**„Przeprowadzenie audytu technicznego w zakresie zasilania
urządzeń elektroenergetycznych zabytkowej Kopalni Węgla
Kamienego GUIDO w Zabrzu”**

Opracował: Marek Wituła

Data sporządzenia audytu: 26.09.2014 r

Schemat zasilania podstawowych obiektów zakładu górniczego Zabytkowa Kopalnia Węgla Kamiennego GUIDO

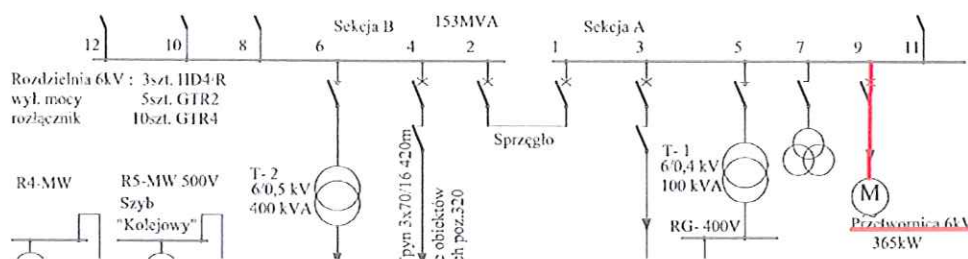
Powstałe awarie transformatora 20kV/6kV w przeszłości nie gwarantują, że taka sytuacja się już nie powtórzy (nawet kilka awarii miało miejsce w okresie gwarancyjnym). Praca na jednym z zasilaniu rezerwowym przy wyłączeniu planowym lub awaryjnym drugiego wprowadzie zapewnia wszystkie

wymagane funkcje urządzeń energomaszynowych, lecz stwarza ryzyko całkowitego braku zasilania gdyby nastąpiła kolejna awaria tego czynnego zasilania. Wobec powyższego funkcjonowanie kopalni na jednym z posiadanych zasilających nie jest możliwe w trybie prowadzenia ruchu ludzi na dole. Nie można doprowadzić do sytuacji całkowitego braku zasilania dla wybranych urządzeń które zapewniają bezpieczeństwo na czas ewakuacji ludzi na powierzchnię.

Dla podobnych sytuacji by móc funkcjonować przy czynnym jednym z zasilających koniecznym jest posiadanie zasilania awaryjnego zapewniającego działanie wybranych urządzeń energomaszynowych potrzebnych do wydania z dołu kopalni ludzi w sposób bezpieczny.

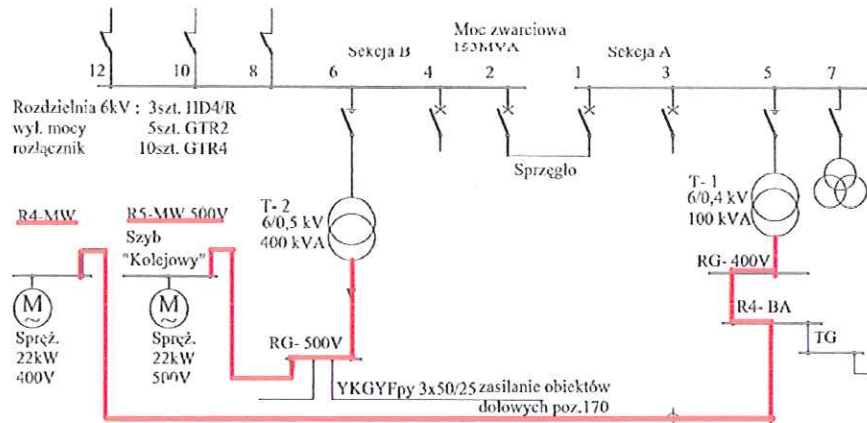
- Awaria napędu silnika przetwornicy maszyny wyciągowej lub braku zasilania napięciem 6 kV - nie ma rezerwy (poniżej wycinek schematu zasilania silnika przetwornicy).

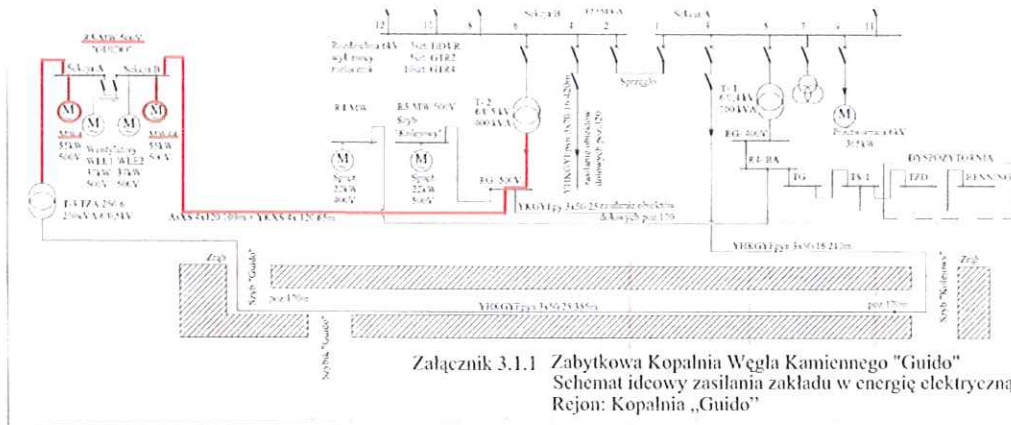
- Awarii lub braku zasilania do napędu sprężarki która dostarcza sprężone powietrze dla hamulca maszyny wyciągowej. W dyspozycji są dwie sprężarki rezerwujące się wzajemnie i zasilane z różnych źródeł, odpowiednio napięciem 500 V i 400 V (poniżej wycinek schematu zasilania sprężarek odpowiednio napięciem 400V i 500 V).

- Wszystkie inne elementy maszyny wyciągowej szybu „Kolejowy” stanowią w większości pojedyncze wykonania. Prawdopodobieństwo uszkodzenia ich zawsze istnieje dlatego dla celów awaryjnych wydania ludzi z dołu służy szyb i szybik „GUIDO”.
- Najniekorzystniejszym przypadkiem stanu awaryjnego dla maszyny wyciągowej szybu „Kolejowy” jest stan unieruchomienia maszyny w czasie opuszczania lub wyciągania klatką ludzi z dołu. Wówczas pozostaną oni uwięzieni w klatce do czasu przywrócenia sprawności maszyny lub podjęcia czynności ewakuacyjnych na dziś z udziałem wyciągu ratowniczego z CSRG Bytom.

Dla zapobiegania sytuacji awaryjnych należałoby ograniczyć takie przypadki do niezbędnych z których wynika konieczność ewakuacji ludzi z klatki na wskutek awarii urządzeń poprzez korzystanie z wyciągu ratowniczego CSRG Bytom. Zaleca się dla przypadków w których silnik maszyny wyciągowej oraz układ hamulcowy jest sprawny, wprowadzenie **rozwiązania grawitacyjnego opuszczania nadwagi silnikiem wyciągowym (GONSW)** by doprowadzić jazdę klatki na najniższy poziom i wyprowadzić ludzi. Wdrożenie grawitacyjnego opuszczania nadwagi silnikiem wyciągowym GONSW, w przypadku awarii układu napędowego maszyny wyciągowej, umożliwi bezpieczną i szybką ewakuację ludzi uwięzionych w szybie. Umożliwia ono opuszczenie ludzi znajdujących się w klatce do najbliższego poziomu skąd będą oni ewakuowani szybem Guido. Jedynym warunkiem zastosowania tego sposobu jest sprawny układ hamulcowy. Sprawny też musi być silnik wyciągowy, ale jest on najbardziej niezawodnym elementem układu napędowego.

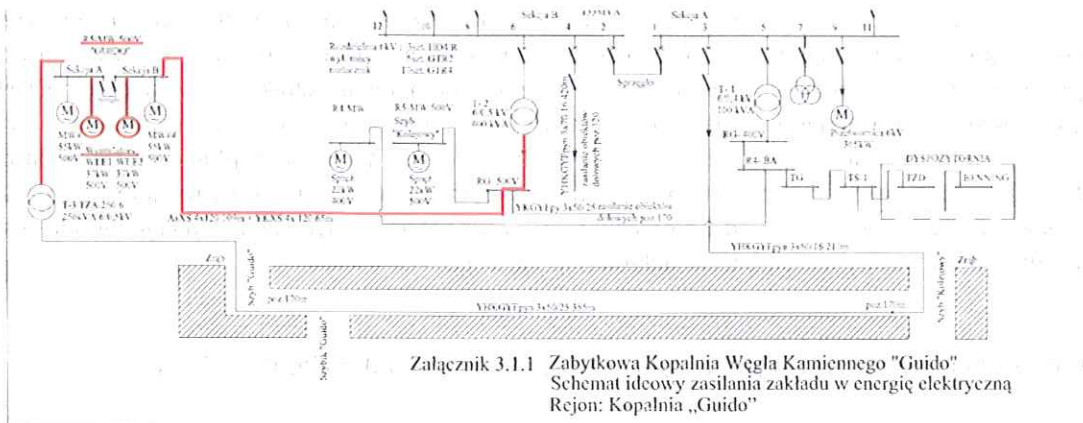
Maszyna ta z przeznaczeniem awaryjnego wydawania załogi z dołu powinna być objęta możliwością zasilania awaryjnego z trzeciego źródła (poniżej wycinek schematu aktualnej sieci zasilającej silnik maszyny wyciągowej szybu i szybika „GUIDO”).

Zasilanie wentylatorów z rozdzielnic 500V powinno być objęte zasilaniem awaryjnym w pierwszej kolejności ponieważ stanowią najważniejszy element dla zapewnienia bezpieczeństwa przebywających na dole ludzi ze względu na zapewnienie warunków wymaganych od powietrza dla środowiska kopalnianego (poniżej wycinek schematu aktualnej sieci zasilającej wentylatory głównego przewietrzania).

Szkic sytuacyjny koncepcji realizacji zasilania awaryjnego z wykorzystaniem istniejącej infrastruktury obiektów KOPEX MACHINERY SA Z.Z.M z sieci 0,4 kV dla Zabytkowej Kopalni Węgla Kamiennego GUIDO.

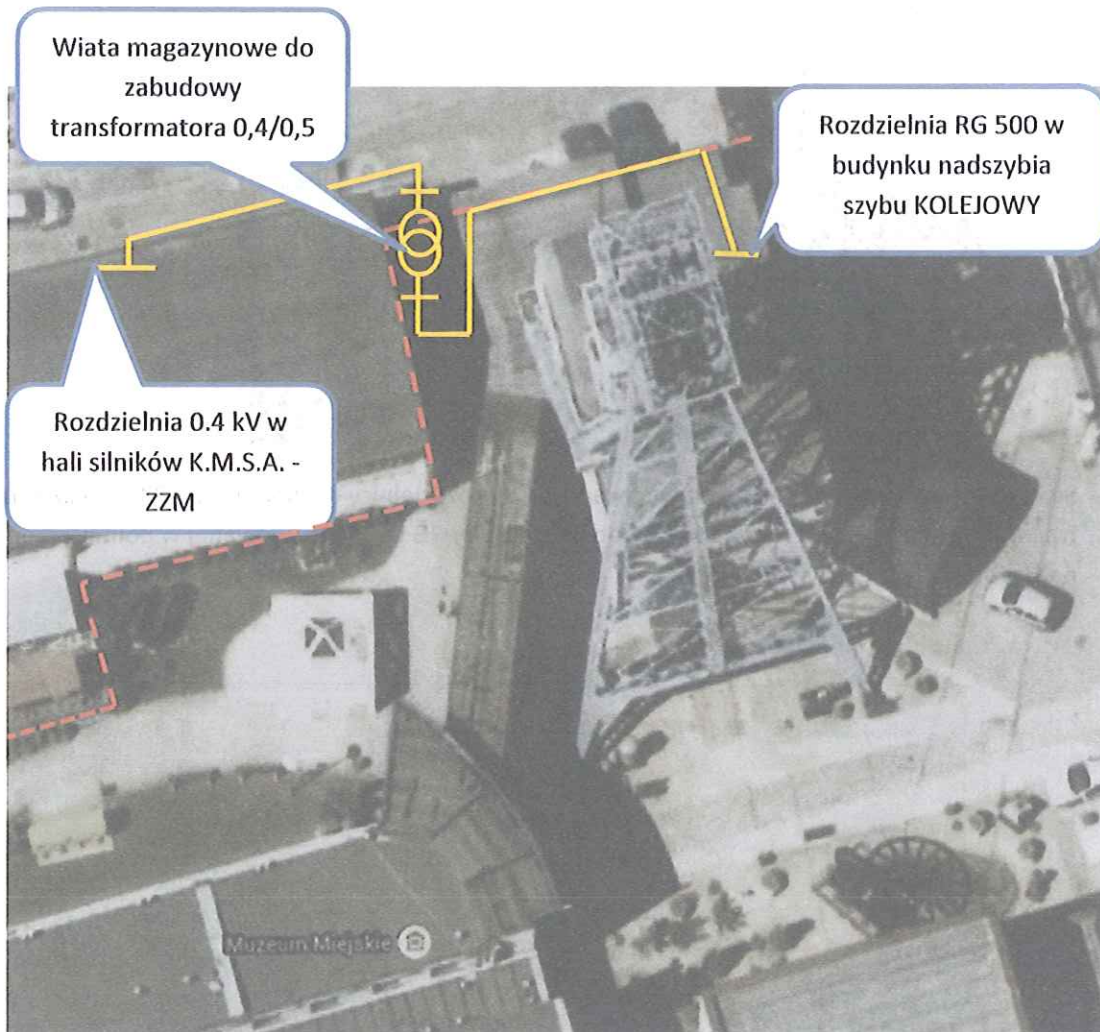
Znaczącym faktem przemawiającym za możliwością wykonania niekosztownego przyłącza jest bezpośrednia bliskość (do 100 m) rozdzielnicy 0,4 kV w budynku hali silników KM SA sąsiadującej z budynkiem gdzie znajduje się rozdzielnia RG 500 przy szybie Kolejowy Kopalni GUIDO. Polecam tę propozycji rozważyć do wdrożenia (poniżej szkic sytuacyjny)

5. Wykorzystać istniejące możliwości realizacji zasilania awaryjnego z infrastruktury otoczenia powierzchniowego sąsiadującej firmy Kopex Machinery S.A. Firma ta w hali silników znajdującej się w bezpośrednim sąsiedztwie budynków nadszybi szybu Kolejowy posiada przyłącze o napięciu 0,4 kV.

Schemat sposobu włączenia zasilania awaryjnego z rozdzielni KOPEX MACHINERY SA ZZM poprzez transformator 0,4/05 kV mocy 150 kVA do rozdzielni RG 500 V usytuowanej w pomieszczeniu nadszybia szybu KOLEJOWY.

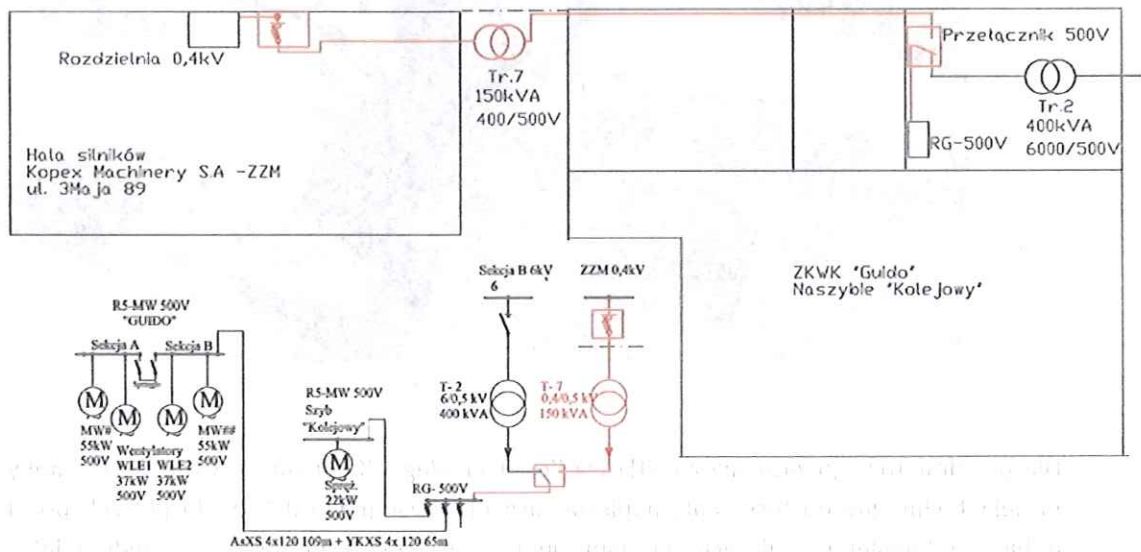
Zasilanie awaryjne dla ZKWK GUIDO realizowane by było z transformatora 0,4kV/0,5 kV zasilanego z przyłącza zasilanego z rozdzielni hali silników Kopex Machinery S.A. doprowadzone do rozdzielni RG 500 na zaciski przygotowane do włączenia układu awaryjnego i polegałoby na gotowości transformatora pracującego na biegu jałowym.

4. Podjąć działania wykonania projektu rozbudowy rozdzielni RG-500 V przy szybie Kolejowym o dodatkowe przyłącze wraz z transformatorem 0,4 kV/0,5 kV i mocy co najmniej 150 kVA by dopasować się do wpięcia zewnętrznego zasilania awaryjnego o napięciu 0,4 kV. W przedmiotowej propozycji należy uwzględnić możliwość wpięcia z zewnętrznego przyłącza sieci 0,4 kV jak i z agregatu prądotwórczego o napięciu wyjściowym 0,4 kV.

Szkic sytuacyjny koncepcji realizacji zasilania awaryjnego z wykorzystaniem istniejącej infrastruktury obiektów KOPEX MACHINERY SA Z.Z.M z sieci 0,4 kV oraz spalinowego agregatu prądotwórczego dla Zabytkowej Kopalni Węgla Kamiennego GUIDO.

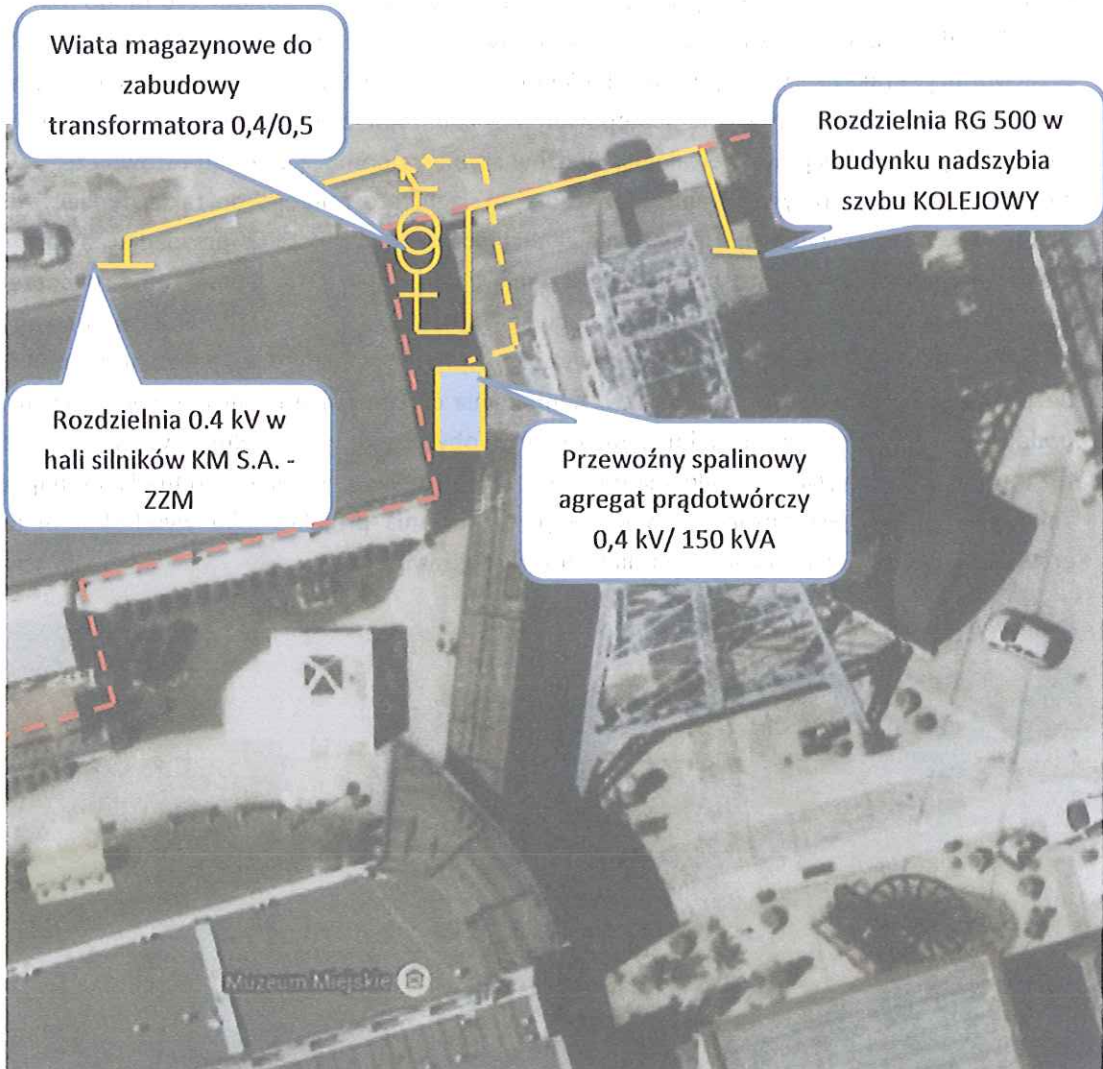
Z przeprowadzonego rozeznania otoczenia brak jest napięcia o takiej wartości gdyż napięcie 500V stosowane jest głównie w górnictwie. Najczęściej na powierzchni występującym napięciem możliwym do pozyskania to o wartości 0,4 kV. Takim źródłem napięcia można dysponować również poprzez zabudowę agregatu prądotwórczego. Jest to jedna z alternatyw do zaproponowania w przyszłości jako źródło awaryjnego zasilania dla ZKWK GUIDO.

Agregaty prądotwórcze są najczęściej wykonywane na napięcie 0,4 kV, (przykładowy koszt agregatu mocy 160 kVA z samo startem i wyciszeniem to około 75 000 zł – karty cennika w załączeniu, 5 lat gwarancji do pracy awaryjnej). Z powyższego wynika by dopasować się do zewnętrznych warunków zasilania 0,4 kV koniecznym byłoby w pierwszej kolejności rozbudować istniejący układu zasilania kopalni o transformator 0,4 kV / 0,5 kV i mocy około 150 kVA. Poprzez taki transformator można by było wpiąć się z dowolnego zewnętrznego źródła zasilania awaryjnego o napięciu 0,4 kV.

Silnik wyciągowy maszyny szybu Kolejowy.

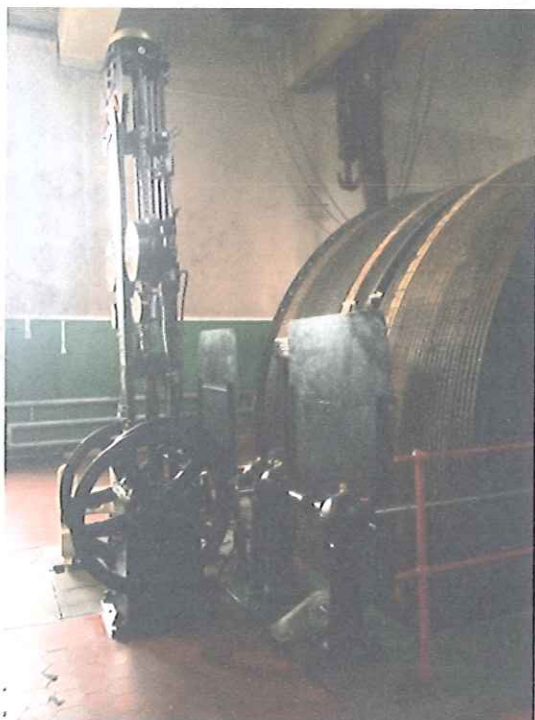
Wdrożenie grawitacyjnego opuszczania nadwagi silnikiem wyciągowym GONSW wymaga w pierwszej kolejności sprawdzenia przez rzeczoznawcę, czy możliwe jest zasilanie uzwojenia wzbudzenia silnika wyciągowego z trójfazowej wzbudnicy tyrystorowej. W tym celu niezbędne jest wykonanie ekspertyzy stanu izolacji uzwojenia wzbudzenia silnika wyciągowego;

8. Przeprowadzić przez rzeczoznawcę wykonanie ekspertyzy stanu izolacji uzwojenia wzbudzenia silnika wyciągowego maszyny wyciągowej szybu Kolejowy, czy możliwe jest zasilanie uzwojenia wzbudzenia silnika wyciągowego z trójfazowej wzbudnicy tyrystorowej do celów realizacji układu grawitacyjnego opuszczania nadwagi silnikiem wyciągowym.

Schemat pracy wentylatora głównego jako podstawowy i rewersyjny

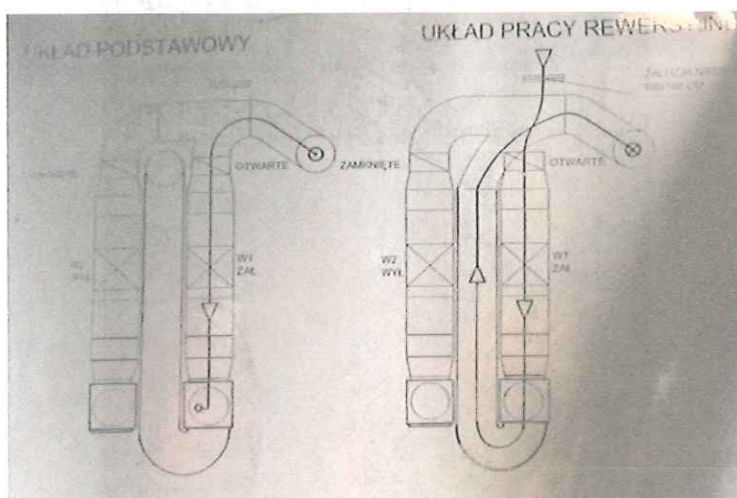
Aktualna eksploatacja wentylatora głównego Zabytkowej Kopalni Węgla Kamiennego GUIDO odbywa się z wykorzystaniem jednostek wentylatora lutniowego typu WLE-1004 A/1 który pracuje w układzie podstawowym jako ssący i zabudowany jest w budynku szybu GUIDO. Stacja wentylatorów głównych posiada dwa wzajemnie rezerwujące się wentylatory tego samego typu. Powietrze z dwóch jednostek wentylatorowych zasysane jest z wylotu szybu GUIDO, następnie rozprowadzane w zależności od wybranego do pracy wentylatora za pomocą lutni karbowanych sztywnych i zasów sterowanych ręcznie do danego wentylatora i dyfuzora na zewnątrz budynku. Aktualny stan kanałów powietrza służących do rozprowadzania powietrza wykonany z lutni karbowanych sztywnych wprowadza nierównomierne opory dla poszczególnych jednostek. Przeprowadzenie rewersji wentylatorów przewiduje się poprzez przepięcie przygotowanej lutni doprowadzając do zmiany przepływu powietrza jako tłoczając je do szybu. Rozwiązanie to jest bardzo uciążliwe dla jego szybkiej realizacji.

10. Podjąć działania wykonania projektu systemu rewersji dla wentylatora głównego przy szybie GUIDO. W projekcie uwzględnić zmianę wydajności wentylatorów zgodnie z parametrami wynikającymi z opracowania Zakładu Aerologii Górniczej GIG

11. W propozycji rozwiązań kanałów wentylacyjnych kanały wentylacyjne zastąpić lutniami metalowymi a planowany zakup trzeciej jednostki wentylatorowej uwzględnić do zabudowy odrębnego kanału rewersyjnego.
